改善箇所説明図

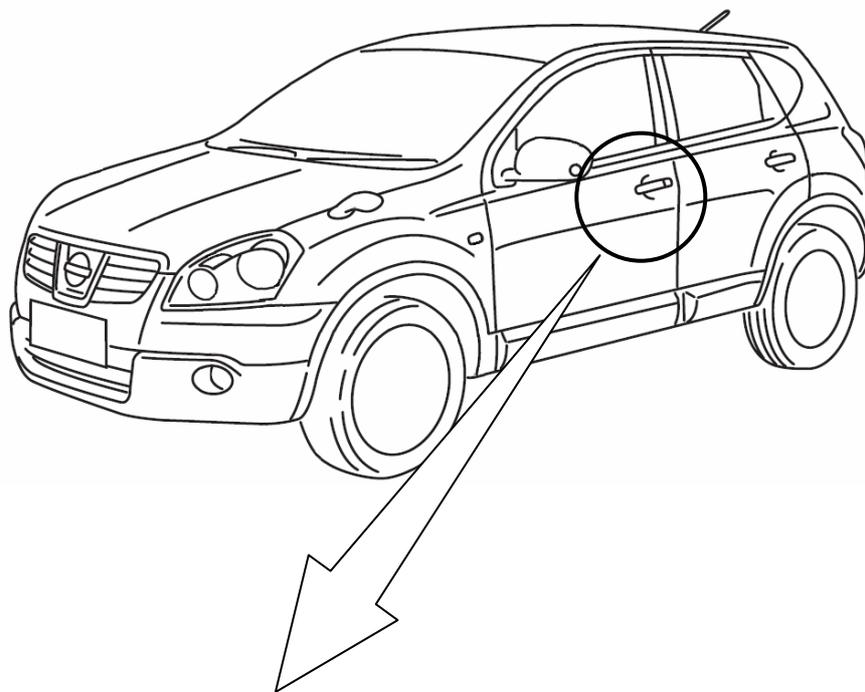
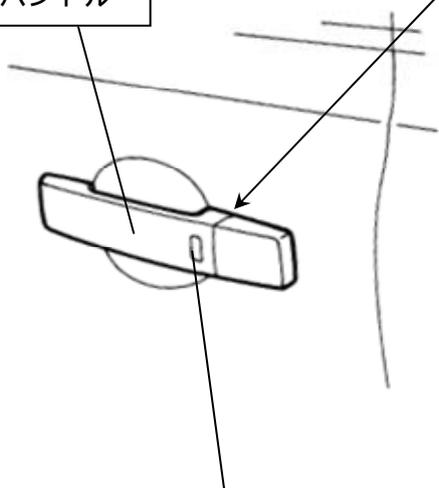
基準不適合発生箇所

インテリジェントキー仕様の運転者席及び助手席の乗降口の扉において、外側のハンドルの寸法が大き過ぎるものがあるため、扉を開いた際に当該ハンドルが引っ掛かって戻らないことがある。そのため、確実に扉を閉じることができないおそれがある。

改善の内容

全車両、当該ハンドルを点検し、引っ掛かりがあるものは修正する。

識別：銀色のシールをモデルナンバープレートの上横に貼り付ける。
